CONCOURS D'IDÉES POUR L'AMÉNAGEMENT DE LA PLACE DES NATIONS, A GENÈVE

Extrait du rapport du jury

1^{er} prix : projet « 00.007 », M. André Gutton, professeur à l'Ecole nationale supérieure des Beaux-Arts et à l'Institut d'urbanisme de l'Université de Paris. Collaborateur : M. Yves Roynard.

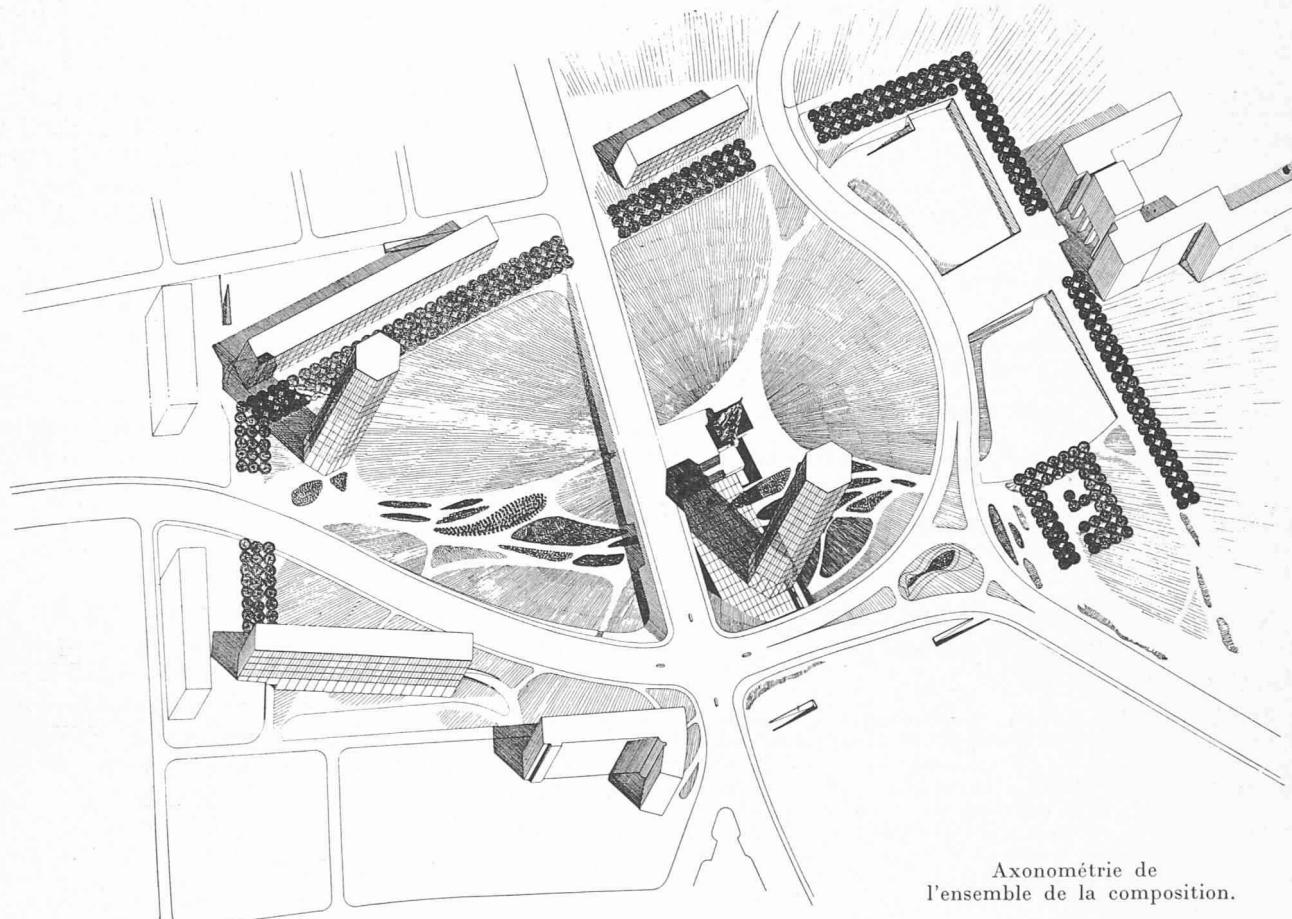
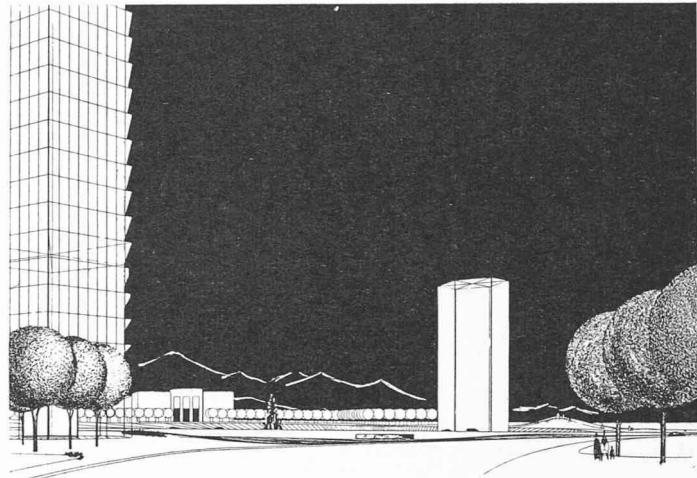
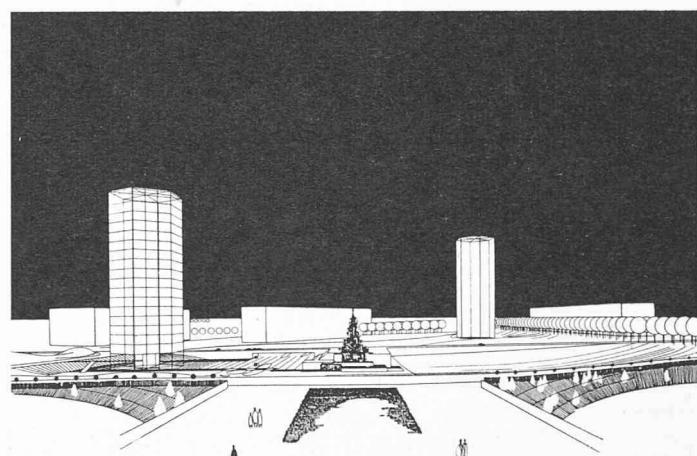
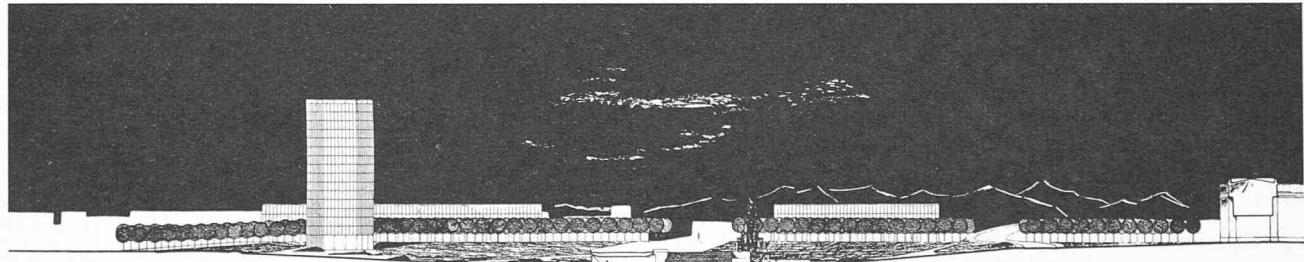
Projet d'une très grande ampleur de composition qui utilise au maximum l'espace disponible en inscrivant l'ensemble de la place dans l'ambiance de verdure où se situe le Palais des Nations. La netteté de l'ordonnance des volumes et la très grande sensibilité avec laquelle ils sont équilibrés contribuent à la dignité de la vision.

Sauf en ce qui concerne les emplacements de parking à l'entrée du Secrétariat du Palais des Nations, trop exposés à la vue du public, l'heureuse répartition des zones de verdure et de plantations contribue à l'harmonie de l'ensemble.

Toutefois, l'auteur n'a peut-être pas suffisamment tenu compte de l'inscription de sa composition dans la partie ouest du quartier.

Sauf en ce qui concerne la route de Ferney, l'auteur a recherché avec beaucoup de souplesse à utiliser le tracé des artères comme un élément de sa composition, en déplaçant les carrefours de circulation en bordure de la place ; le fonctionnement de ces derniers reste toutefois aléatoire. Les débouchés des véhicules provenant du Secrétariat et des parkings du Palais des Nations sur l'avenue de la Paix sont défectueux.

La recherche d'une circulation des piétons au centre de la place, indépendante du trafic routier, a retenu à juste titre l'attention de l'auteur du projet, mais le passage sous la route de Ferney n'est pas résolu de manière très heureuse.

Le motif décoratif central est de juste proportion et s'inscrit heureusement dans l'ensemble, mais son détail est contestable.

2^e prix : projet « 12.312 », M. *Rainer Schell*, architecte, à Wiesbaden.

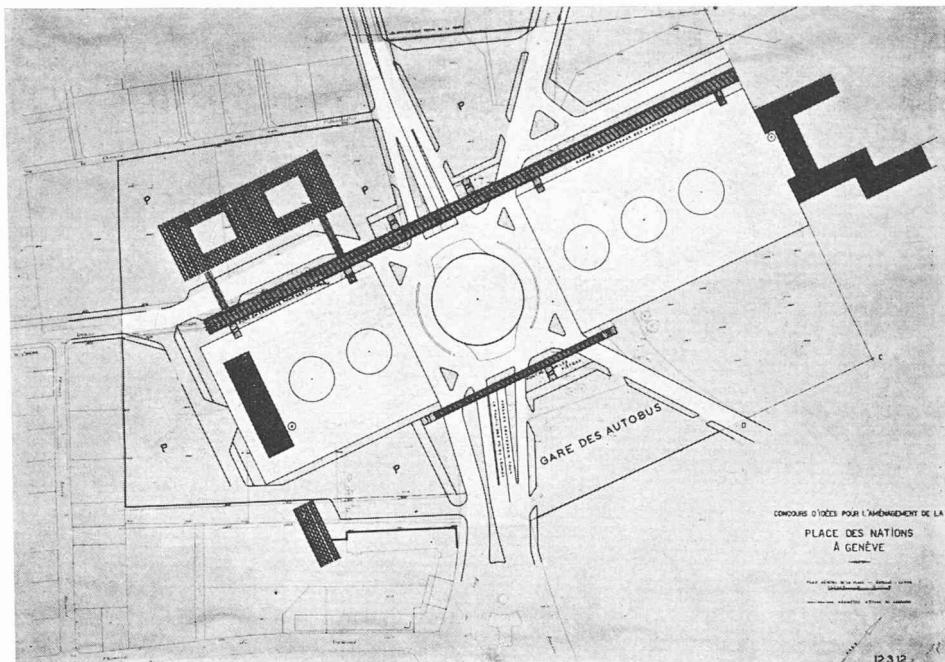
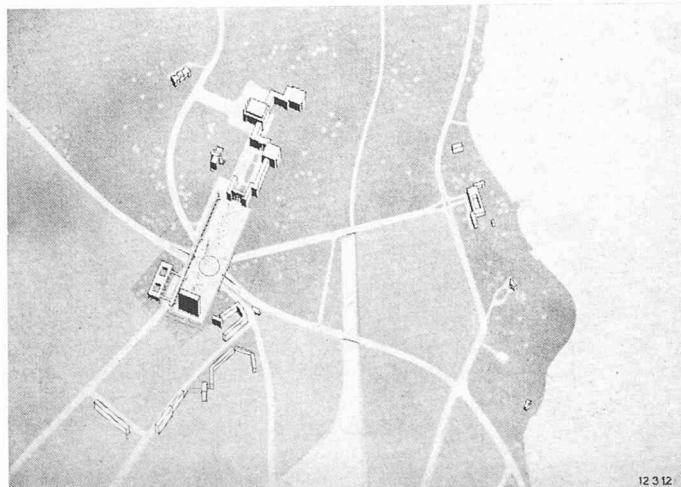
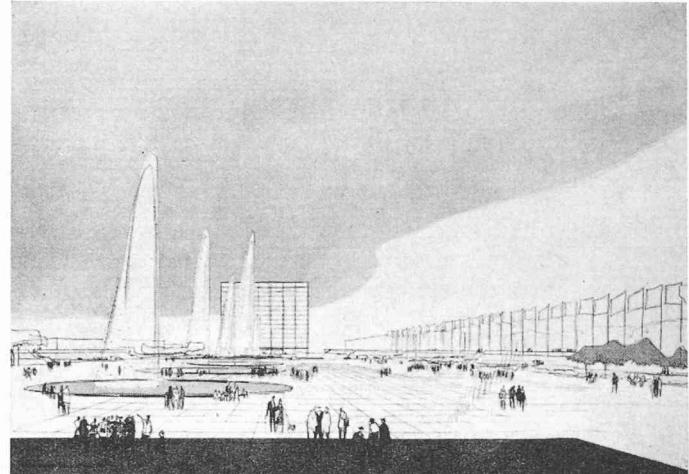
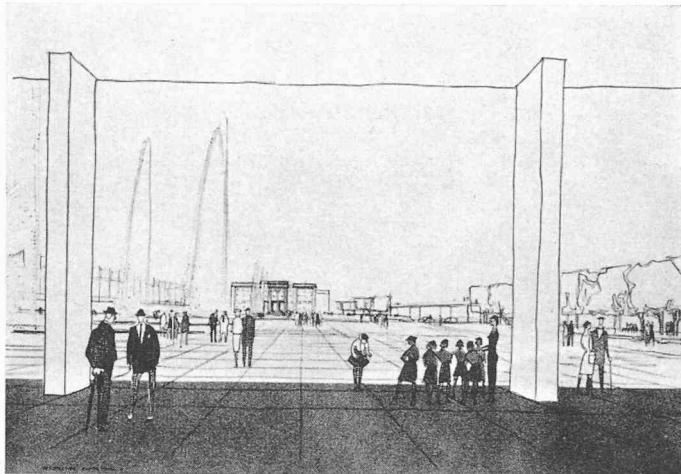
Projet d'une extrême sobriété et d'une grande rigueur de composition, affirmant avec beaucoup de force l'idée de la mise en valeur du Palais des Nations qui est conçu comme élément essentiel de la place.

Le caractère monumental de la place a été obtenu par un tracé d'une heureuse simplicité et d'une réelle noblesse d'expression qui est soulignée par le jeu des volumes.

En revanche, pour obtenir cette vision, l'auteur a quelque peu sacrifié l'inscription de la place dans la partie urbaine du quartier.

Le problème de la circulation a été traité d'une manière assez sommaire. Le système repose sur un giratoire à quatre carrefours sur lesquels ont été détournées les artères du nœud de circulation ; il crée des difficultés nouvelles sans apporter d'amélioration sensible sur l'état actuel.

Les accès des véhicules au portique de l'entrée du secrétariat ne sont pas résolus.

Le régime de parking et des transports en commun est rudimentaire.
